Comune di Nove (VI)

LICEO ARTISTICO DE FABRIS

Consulente incaricato:
Arch. Lucia Lancerin

SCHEDE TECNICHE

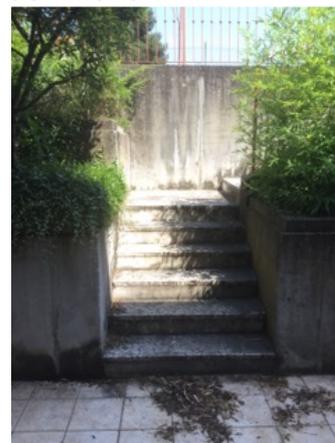
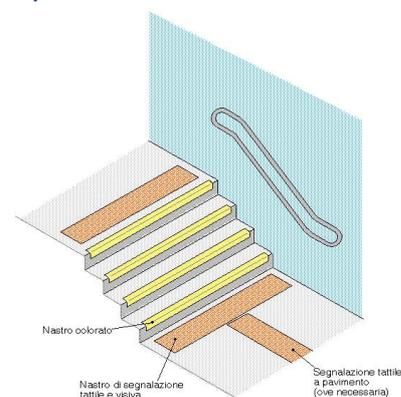
Segnaletica a pavimento: assenza

Realizzazione di fascia a pavimento di facile percezione tattile e visiva, atta a segnalare l'inizio e la fine di una rampa scala a persone non vedenti e ipovedenti. La fascia tattilo-plantare dovrà essere collocata 20 cm. prima dell'inizio rampa e a 20 cm. dopo fine rampa. La segnaletica dovrà avere una profondità di cm. 60 ed una larghezza pari alla rampa di scale.

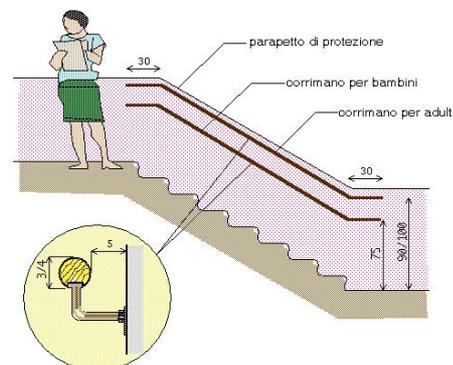
Corrimano: assenza/inadeguatezza

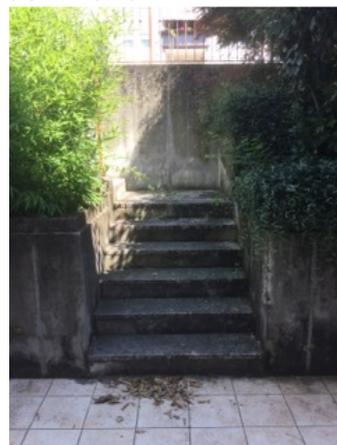
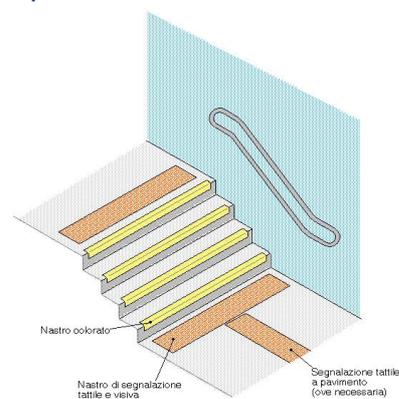
Segnaletica a pavimento: assenza

Realizzazione di fascia a pavimento di facile percezione tattile e visiva, atta a segnalare l'inizio e la fine di una rampa scala a persone non vedenti e ipovedenti. La fascia tattilo-plantare dovrà essere collocata 20 cm. prima dell'inizio rampa e a 20 cm. dopo fine rampa. La segnaletica dovrà avere una profondità di cm. 60 ed una larghezza pari alla rampa di scale.

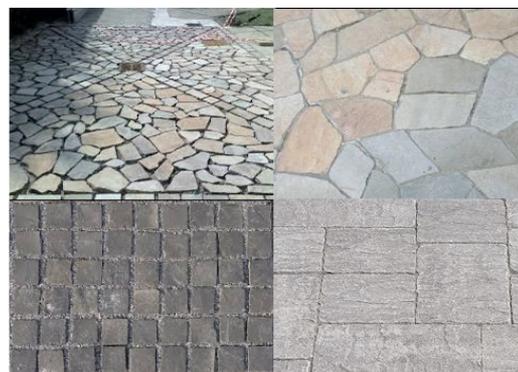
Presenza di sconnessioni, buche isolate, deformazioni della pavimentazione esistente, assenza di porzioni di essa.

Adeguamento della pavimentazione dissestata tramite demolizione e rifacimento della stessa o sostituzione di parte di essa, con finitura tale da rendere il piano di calpestio perfettamente complanare e raccordato adeguatamente alla pavimentazione esistente.
